OGGETTO: **ID 10844** - Impianto eolico per la produzione di energia elettrica, formato da 6 aerogeneratori della potenza complessiva di 37,2 MW, un sistema di accumulo da 25 MW e relative opere connesse in località "Rempillo" nel comune di Pitigliano (GR).
Avviso al pubblico del 25/01/2024 sul Portale VAS-VIA-AIA del sito web del MASE.

Osservazioni relative alla procedura di:

Valutazione di Impatto Ambientale (VIA) – art.24 co. 3 D. Lgs. 152/2006 e s.m.i.

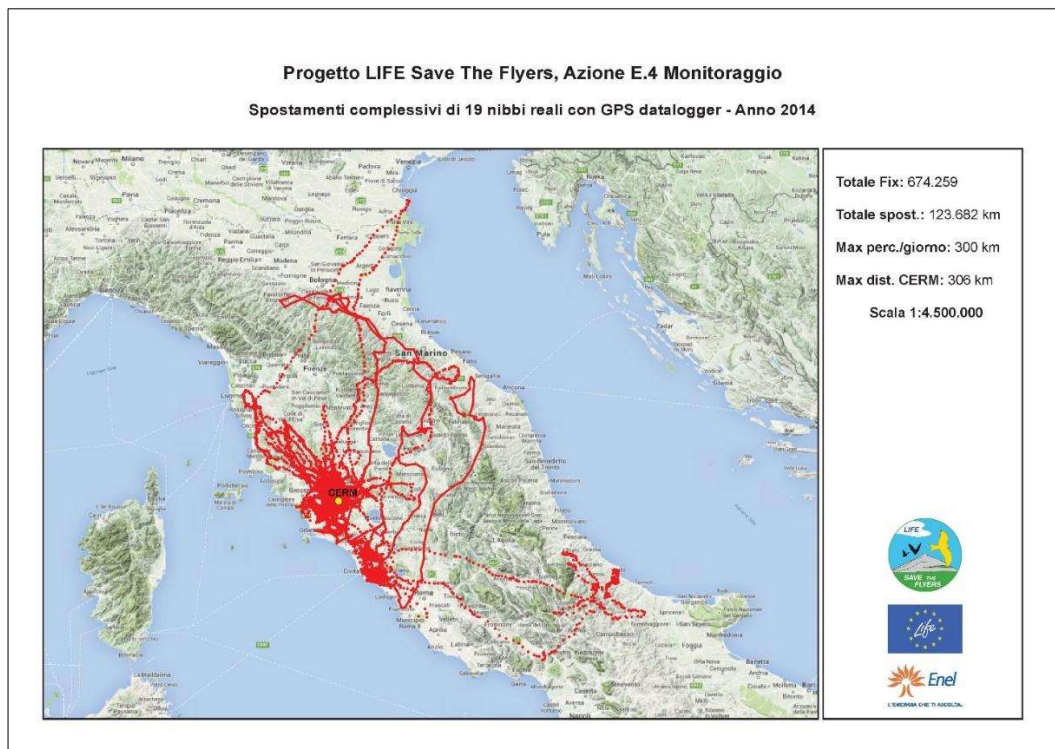
La popolazione si è insediata stabilmente nell'area di reintroduzione e si è espansa, con territori di nidificazione che vanno dalla Provincia di Grosseto a quella di Viterbo senza soluzione di continuità. Frequenta anche l'area oggetto della richiesta di installazione dell'impianto eolico. E' stata accertata, inoltre, una interconnessione tra la popolazione toscana e questa laziale nidificante nell'area dei Monti della Tolfa, il che comporta spostamenti nelle aree limitrofe che il nuovo impianto eolico renderebbe a rischio. Si sottolinea, infine, con la ricostituzione della popolazione tosco-laziale di nibbio reale si è ricreata anche una consistente popolazione svernante. Infatti, nell'ultimo censimento europeo 2024, curato per l'Italia dalla nostra associazione, sono stati censiti (inedito) 125 - 134 nibbi reali svernanti nella parte meridionale della Provincia di Grosseto e 203 - 249 nibbi reali svernanti sui Monti della Tolfa (VT), per un contingente globale svernante, interconnesso, di 328-383 esemplari.

La mappa degli spostamenti effettuati nell'anno 2014 da 19 nibbi reali dotati di GPS (vedi sotto) evidenzia la stretta interconnessione che si era stabilita già un decennio or sono tra la nuova popolazione toscana e quella laziale.

L'incremento ed espansione della neo-popolazione toscana e l'incremento del contingente di svernanti che sono stati registrati nel frattempo lasciano facilmente intuire che la presenza di questi rapaci è ormai ubiquitaria nell'area al confine tosco-laziale.

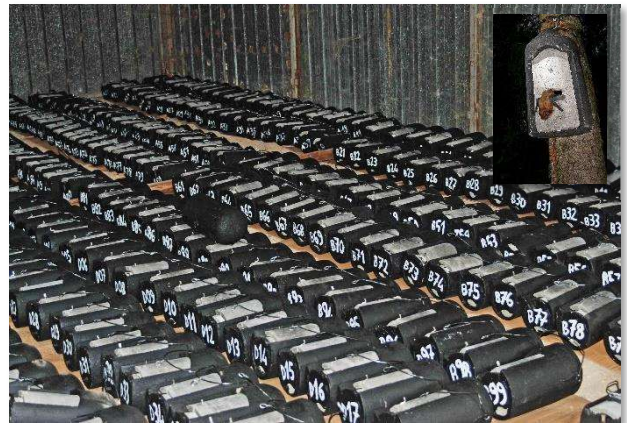
Dagli elaborati progettuali in esame si evince, oltre all'assenza di un benché minimo Piano di monitoraggio delle componenti faunistiche presenti nell'ecosistema dell'area di Rempillo, anche una totale assenza di attenzione e di approfondimento nella ricerca di dati presenti in bibliografia. A mero titolo di esempio del documento di VINCA si fa riferimento ad una Lista Rossa risalente al 2012 ignorando la più aggiornata dell'anno 2022.
